*Ministero dell' Ambiente  
e della Sicurezza Energetica*

Oggetto: [ID\_VIP: 9972] Valutazione preliminare ai sensi dell'art. 6, comma 9-bis del D.Lgs.152/2006 relativa al Progetto "Ispezionabilità potenziamento derivazione Polo Industriale di Brindisi DN 1050 (42"), MOP 75 bar."  
Proponente: Società Snam Rete Gas S.p.A..  
Comunicazione esito valutazione.

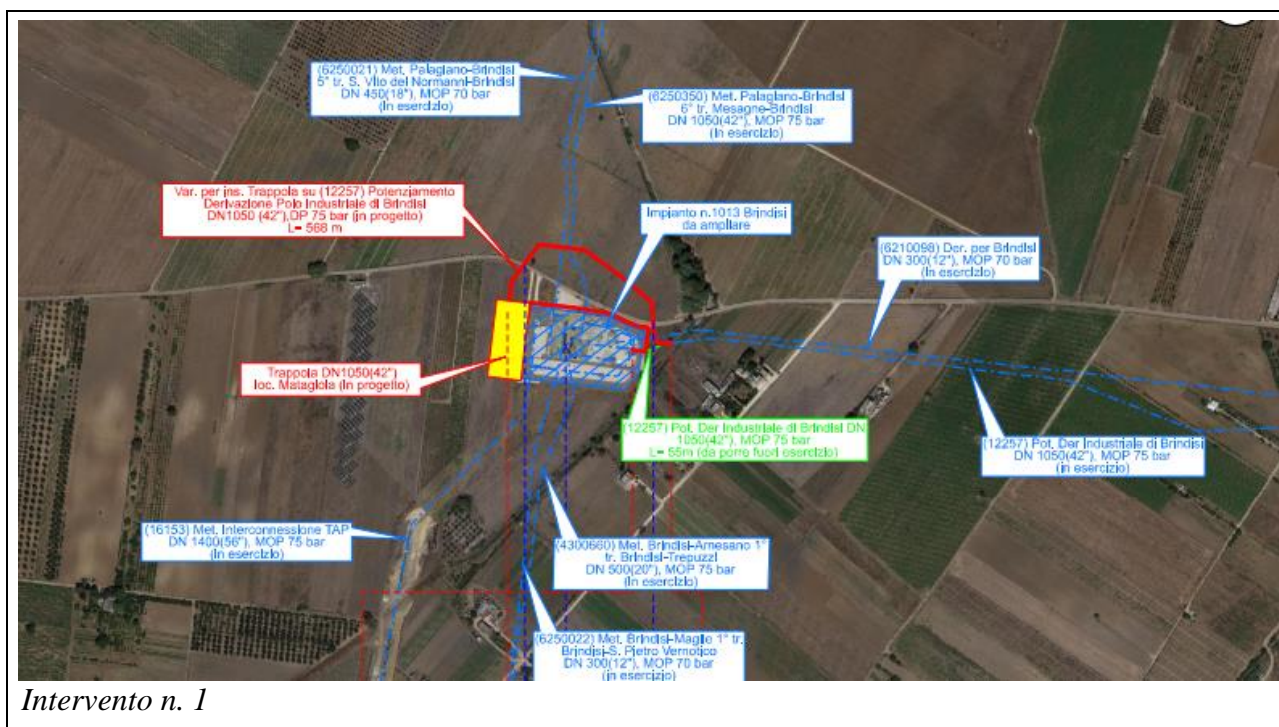
Inserimento di una trappola singola DN 1050 (42") all'interno di un impianto esistente (1013) di Matagiola per il quale si prevede un ampliamento, già sottoposto a procedura di VIA con il progetto denominato "Interconnessione TAP" (ID\_VIP 3179), nonché un'ottimizzazione sul metanodotto (12257) Potenziamento Derivazione Polo Industriale di Brindisi DN 1050 (42"). Gli interventi riguardano sia la linea (realizzazione di una condotta DN 1050 (42") della lunghezza complessiva di km 0,568 circa) sia gli impianti di linea (realizzazione di n.1 Stazione di lancio e ricevimento PIG – Trappola singola DN 1050 (42"), come mostrato qui di seguito:

*Intervento n. 2*

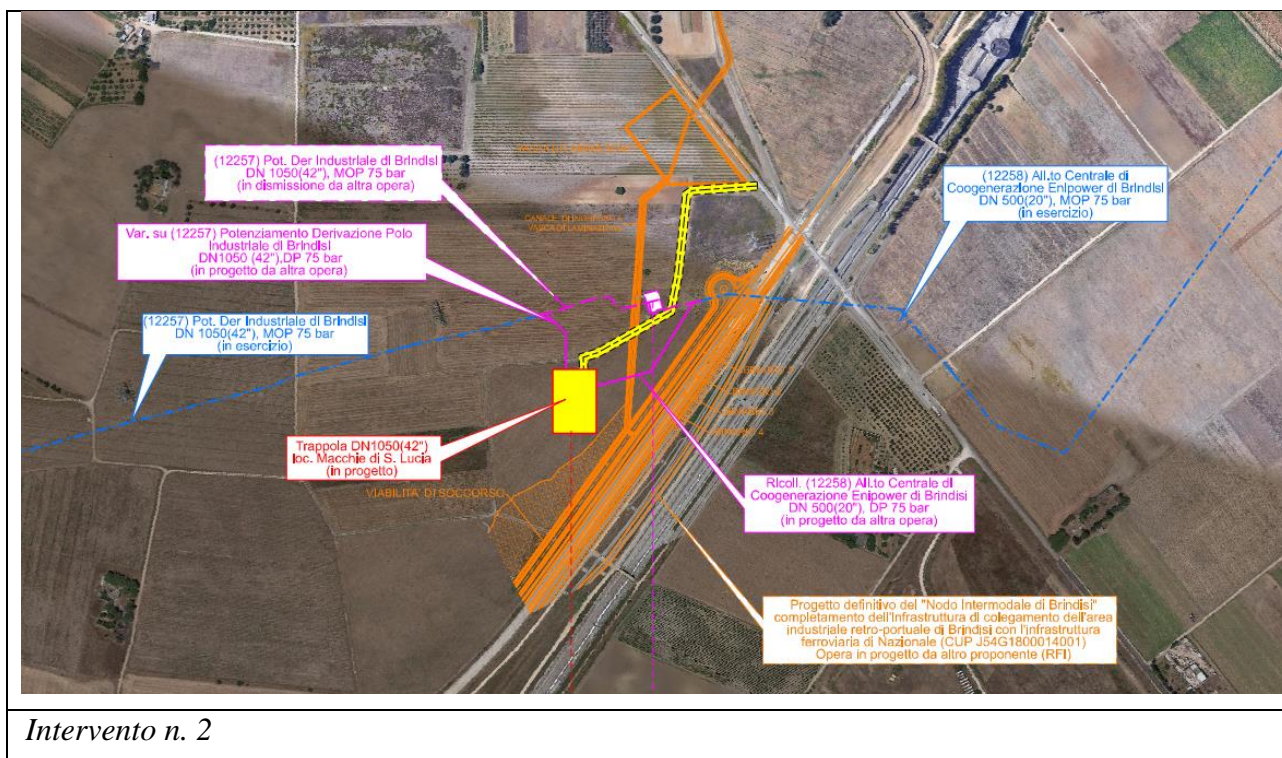
Realizzazione di una trappola singola DN 1050 (42") a sud del PIDI 12257/4, in località Macchie di San Lucia (BR), nella zona industriale di Brindisi, che interferisce con il Sito di Interesse Nazionale ai sensi della Parte Quarta, Titolo V del D.Lgs. 152/2006 denominato "SIN di Brindisi", per il quale è stata portata a termine la procedura di caratterizzazione dei terreni e delle acque di falda, validata

dal Ministero dell'Ambiente e da ARPA Puglia. Gli interventi riguardano gli impianti di linea (realizzazione di n.1 Stazione di lancio e ricevimento PIG – Trappola singola DN 1050 (42''), come mostrato qui di seguito:

Preme rilevare che, per quanto riguarda l'intervento n. 2, ubicato all'interno del SIN di Brindisi – Il Lotto, la procedura di caratterizzazione dei terreni e delle acque di falda ha evidenziato una serie di superamenti della CSC per alcuni Metalli, Fitofarmaci e Idrocarburi C>12. A tal proposito, il proponente ha erroneamente comunicato che sulla base dei dati della caratterizzazione sarà redatto il Piano di Gestione delle terre e rocce da scavo in base a quanto previsto dal D.Lgs. 152/2006. A tal proposito si specifica che per interventi nei siti oggetto di bonifica occorre arrivare la procedura dell'art. 242-ter del D.Lgs. n. 152/2006 e del relativo Regolamento, di cui al DM n. 45/2003.

Pertanto, alla luce di quanto sopra esposto, si ritiene che per il progetto in valutazione denominato si possa escludere la sussistenza di potenziali impatti significativi e negativi sui diversi comparti ambientali, a condizione che per l'intervento n.2 sia realizzato, ai sensi dell'art. 242-ter del D.Lgs. n. 152/2006: *“secondo modalità e tecniche che non pregiudichino né interferiscano con l'esecuzione e il completamento della bonifica, né determinino rischi per la salute dei lavoratori e degli altri fruitori dell'area nel rispetto del decreto legislativo 9 aprile 2008, n. 81”*.
